CCR-VIA -- COMITATO DI COORDINAMENTO REGIONALE PER LA VALUTAZIONE D'IMPATTO AMBIENTALE

Giudizio n° 4176 Del 14/03/2024
Prot. n° 24/085854 Del 27/02/2024

Oggetto: Progetto di un impianto agrofotovoltaico di potenza in immissione pari a 6,075 MW, denominato "San Pietro"

Tipo procedimento: Verifica di Assoggettabilità a VIA ai sensi dell'art. 19 del D.Lgs. 152/06 e ss.mm.ii.

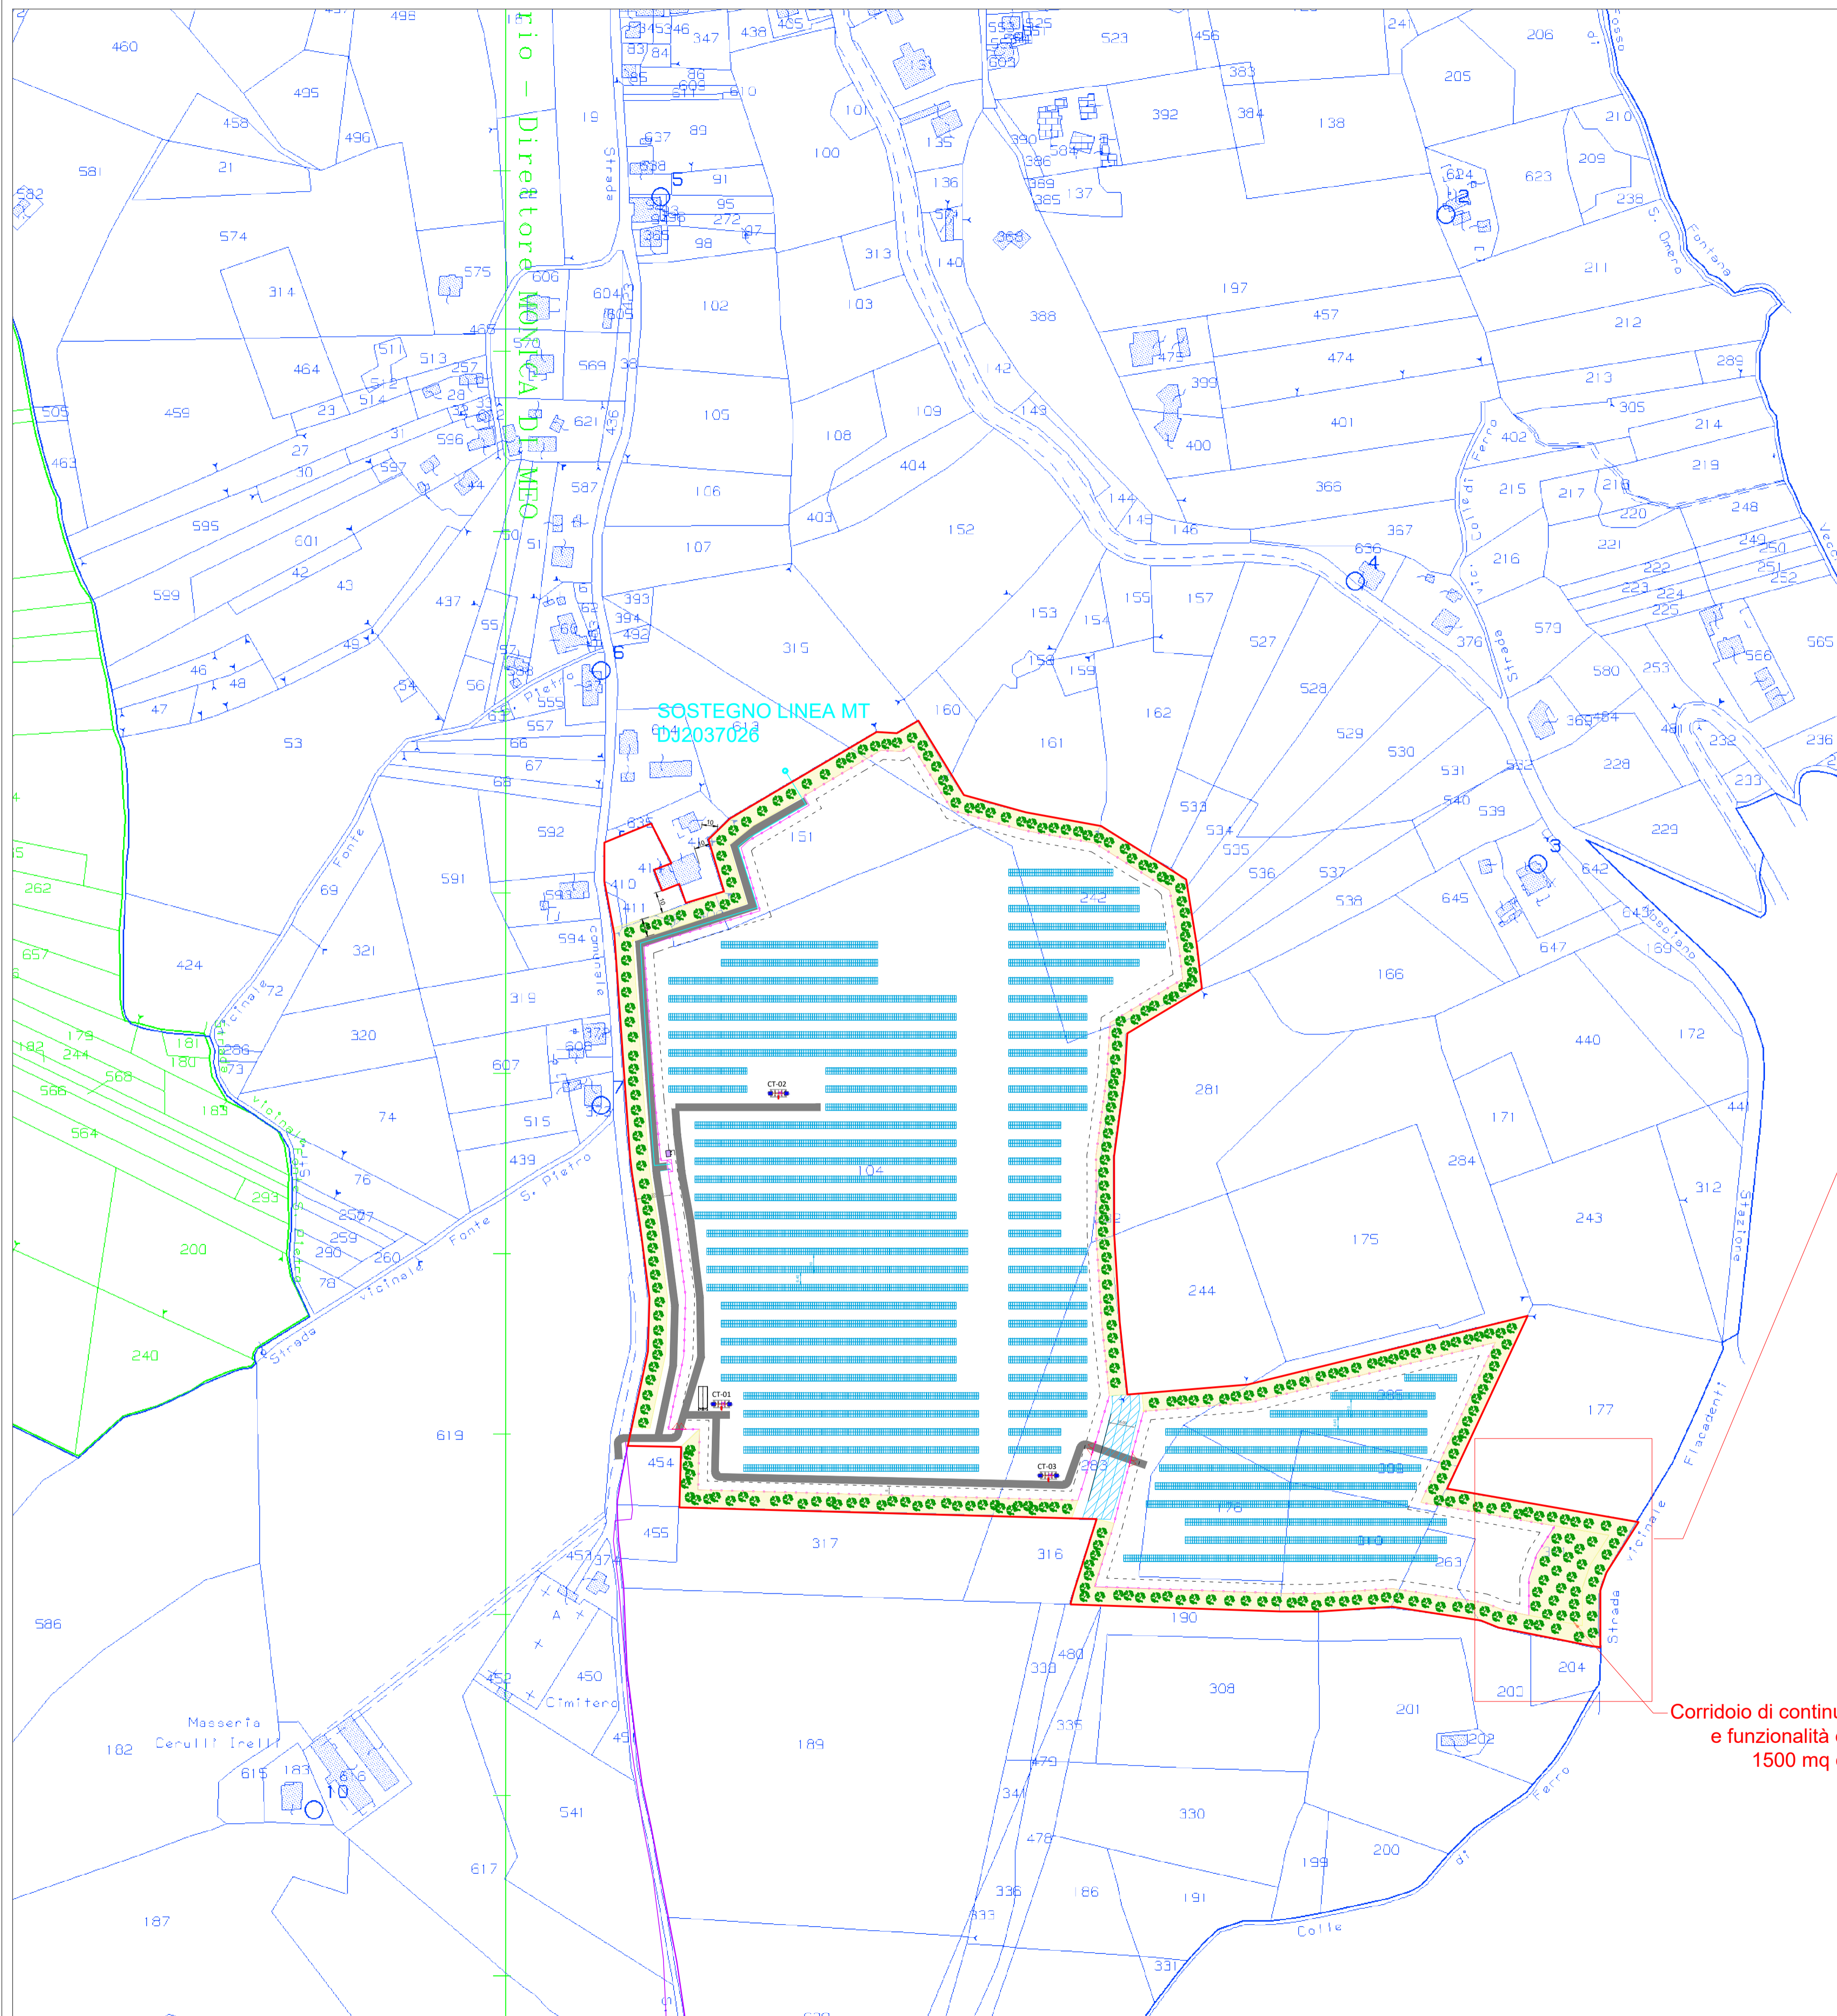
Sentita in audizione per il comune l'ing. Marina Di Marco, di cui alla richiesta di audizione acquisita al prot. n. 108124 del 12/03/2024, che rilascia la seguente dichiarazione: *"in riferimento al progetto presentato dal proponente si mettono in evidenza le seguenti criticità: 1. Sovrapposizione dell'impianto con il limite di rispetto cimiteriale, 2. mancato rispetto del Regolamento comunale di distanza dal centro abitato, 3. da una relazione specialistica acquisita agli atti comunali l'area d'intervento ricade in zona di "ambiti fluviali e vegetazione ripariale di rischio idrogeologico, 4. la fascia di mitigazione in progetto si sovrappone con l'edificato"*;

Nella documentazione allegata alle integrazioni riguardatanti l'istanza di V.A. a VIA, inviata a codesta amm.ne nel giorno 27 Febbraio 2024, relativamente a quanto evidenziato da parte della amm.ne nella tavola *tav. 5.5* riguardante la posizione della recinzione, limitrofa alle abitazioni a nord-ovest, si riconosce un mero errore dovuto dovuto a una non corretta sovrapposizione.

In merito, il proponente dichiara che la recinzione e la fascia di mitigazione sono progettate nel rispetto delle distanze dalle abitazioni. In particolare, la posizione della recinzione e della fascia di mitigazione esterna a protezione visiva e ambientale dell'impianto saranno mantenute a distanza dagli abitati di minimo 10 metri e la seguente modifica progettuale avverrà nel rispetto di tutte le indicazioni riguardanti le mitigazioni in fase di cantiere e di esercizio, le coltivazioni, le attenzioni ambientali, le operazioni di dismissione, contenute nei diversi documenti depositati.

Si allega la tavola corretta con indicazione di dettaglio delle distanze.

Particolare corridoio di continuità territoriale e funzionalità ecologica
Scala 1:500

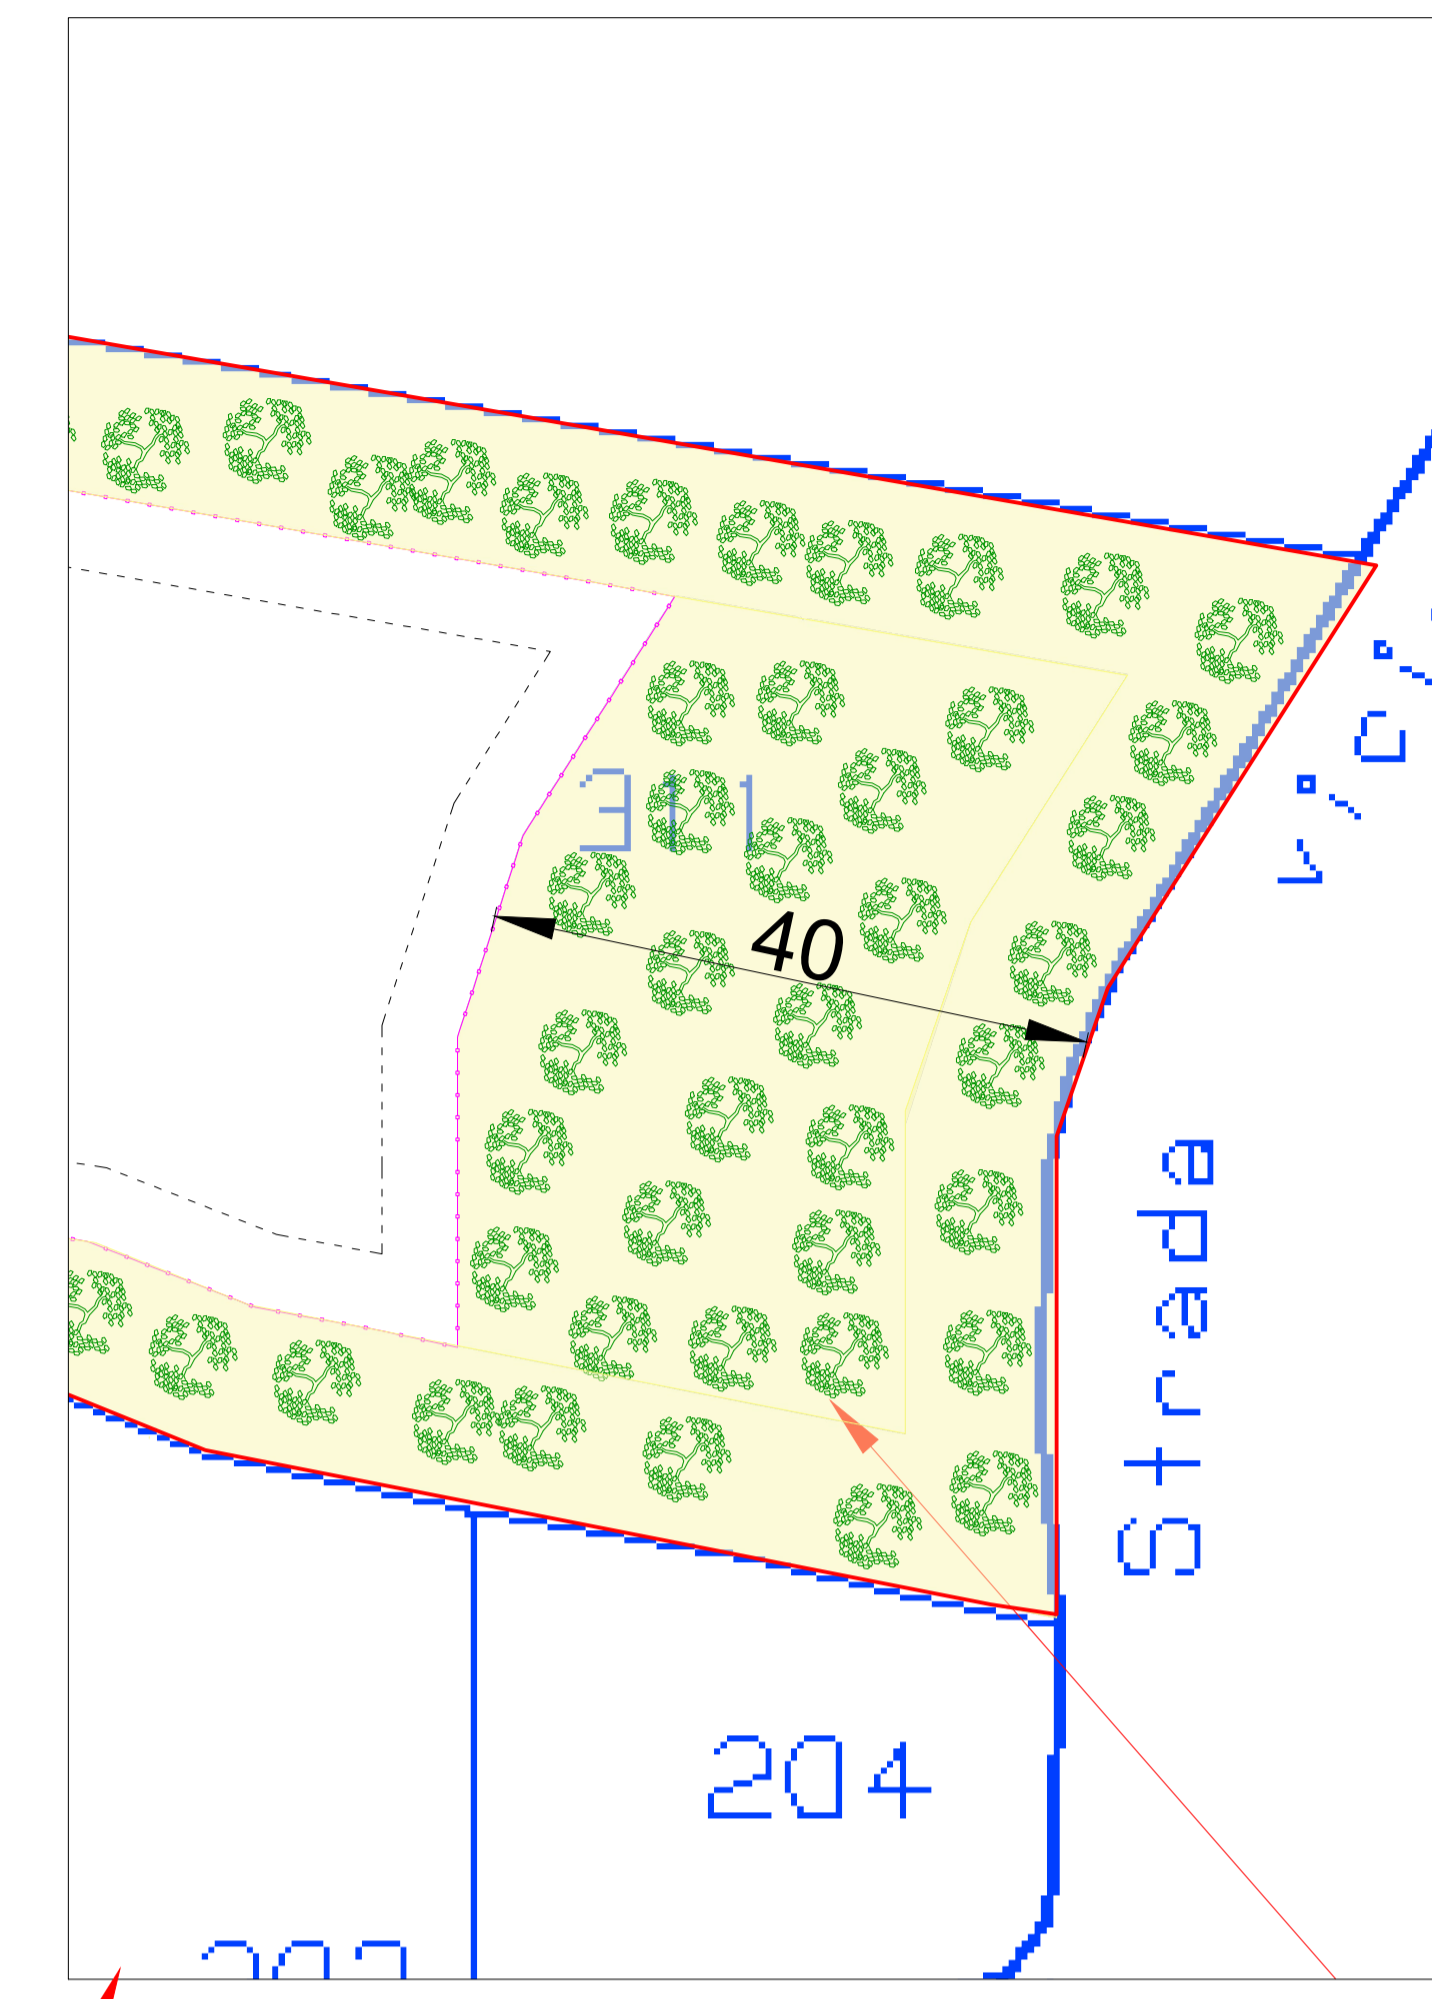
“È necessario predisporre una proposta progettuale in congruità con le indicazioni della Provincia in modo che la parte di impianto ricadente entro il perimetro classificato “Rete secondaria” (posto al confine Est) sia stralciata e posta al di fuori della recinzione che delimita l’impianto stesso così da preservare la continuità territoriale e la funzionalità ecologica dei corridoi, recuperando il numero di pannelli perso, all’interno dell’impianto rimanente”.

Nella nota sopra richiamata la ditta dichiara che *“Il rapporto con la previsione della Rete Ecologica Provinciale, che la parte di impianto ricadente entro il perimetro classificato “Rete secondaria” (posto al confine Est) sarà modificato al fine di preservare la continuità territoriale e la funzionalità ecologica dei corridoi naturalistici provinciali. La modifica del perimetro relativo avverrà con potenziamento ed estensione della fascia di mitigazione rimodulando la posizione di alcune strutture senza modificare il numero di pannelli all’interno dell’area di propria disponibilità e mantenendo inalterato l’utilizzo agricolo dell’area di progetto.*

Corridoio di continuità territoriale e funzionalità ecologica 1500 mq circa
